- 続いて、テーマⅢの駐車場エリアに関し、
- 駐車場に停められる駐車台数、
- 駐車場の状況に応じた柔軟なスペースの活用、
- 駐車場の設えなど、環境・景観への配慮、
- 以上3項目を説明いたします。

Ⅲ 駐車場エリア（1 駐車台数①）		
1 駐車台数	意見要望	● 駐車場がリニア駅前空間にはどのように配置されるのか。 ● イベント等に利用する駐車場は想定しているのか。 ● どの駐車場に何台、また全体で何台、車をとめることができるのか。
	対応方針	● 利用想定に応じた、駐車場を5カ所設置する。 ● 北側多目的広場は、イベント開催時等の場合には、臨時駐車場として利用することを想定。 ● 駐車台数は、全体で500台を整備する。

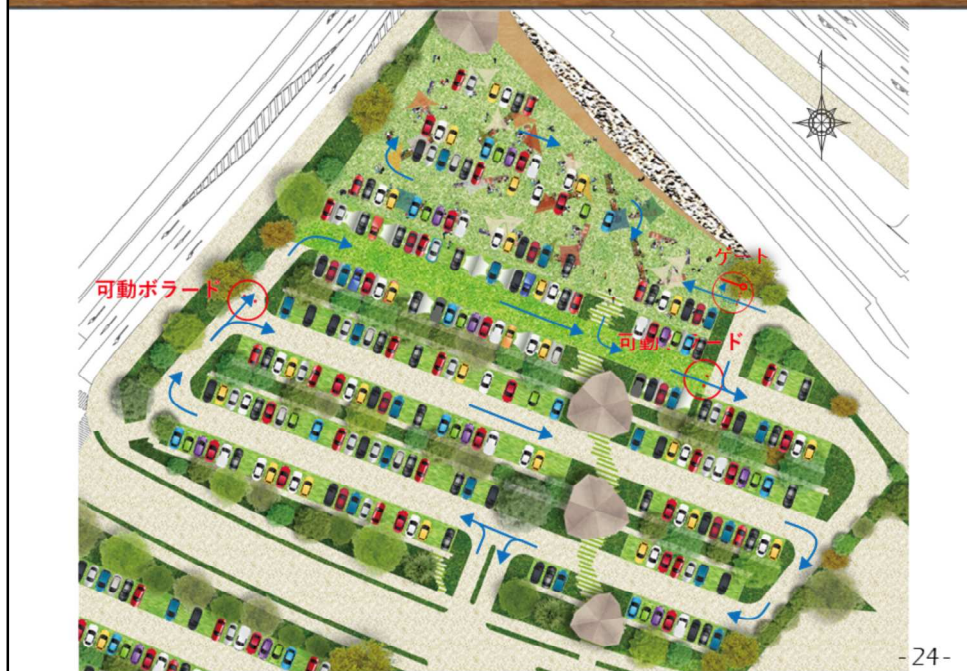
- 「駐車場エリア」の駐車台数について説明します。
- 報告会などを通じて、
- 『駐車場がリニア駅前空間にはどのように配置されるのか。』
- 『臨時イベント等に利用する駐車場は想定しているのか。』
- 『どの駐車場に何台、また全体で何台、車をとめることができるのか。』などのご意見をいただき、これらを踏まえた対応として、
- 『利用想定に応じた、駐車場を5カ所設置する。』
- 『北側多目的広場は、イベント開催時等の場合には、臨時駐車場として利用することを想定。』
- 『駐車台数は、全体で500台を整備する。』
- といった方針をもとに、このエリアの実施設計を進めました。

- 駐車台数としては
- 北側駐車場①が71台
- 北側駐車場②が220台
- 北側多目的広場を臨時駐車場として利用する場合に59台
- 広場利用者を主な対象とする南側多目的広場が115台
- 北側交通広場にある短時間駐車場が35台
- 合計で500台分の駐車場をリニア駅前空間に整備することを計画しています。
